リコール届出一覧表

リコール届出日：平成30年4月17日

リコール届出番号	外-2645	リコール開始日	平成30年 4月 18日
届出者の氏名又は名称	ジャガー・ランドローバー・ジャパン株式会社 代表取締役 ハンソン・マグナス・ユタカ	製作国：英国 製作者名：ジャガー・ランドローバー・リミテッド 問い合わせ先： ジャガーお客様相談室 0120-922-772	
不具合の部位（部品名）	その他（メーターパネルユニット）		
基準不適合状態にあると認める構造、装置又は性能の状況及びその原因	メーターパネルユニットの制御プログラムが不適切なため、当該ユニットの内部温度を誤って異常検知し、強制的に再起動することがある。そのため、走行中にメーターパネルが消灯し、速度計または警告灯等が表示されないおそれがある。		
改善措置の内容	全車両、メーターパネルユニットの制御プログラムを対策プログラムに書き換える。		
不具合件数	0件	事故の有無	無し
発見の動機	本国メーカーからの情報による。		
自動車使用者及び自動車分解整備事業者に周知させるための措置	<ul style="list-style-type: none"> ・使用者：電話又はダイレクトメールで通知する。 ・自動車分解整備事業者：日整連発行の機関誌へ掲載する。 ・改善実施済車には、運転席側ドアロックストライカー付近に外-2645のステッカーを貼付する。

改善箇所説明図

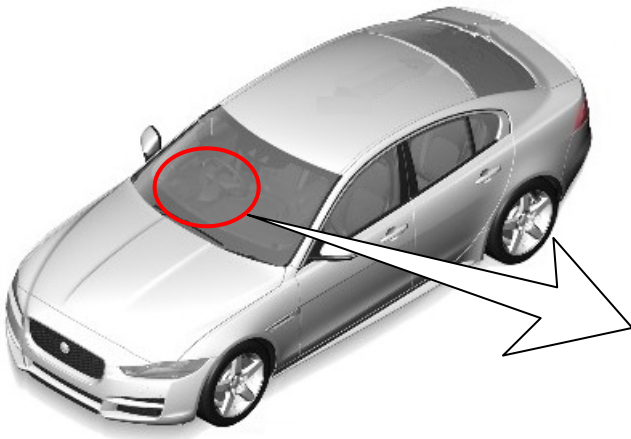
基準不適合発生箇所

メーターパネルユニットの制御プログラムが不適切なため、当該ユニットの内部温度を誤って異常検知し、強制的に再起動することがある。そのため、走行中にメーターパネルが消灯し、速度計または警告灯等が表示されないおそれがある。

改善の内容

全車両、メーターパネルユニットの制御プログラムを対策プログラムに書き換える。

識別：ボンネット内のバッテリープラス端子キャップ内に白ペイントを塗布する。
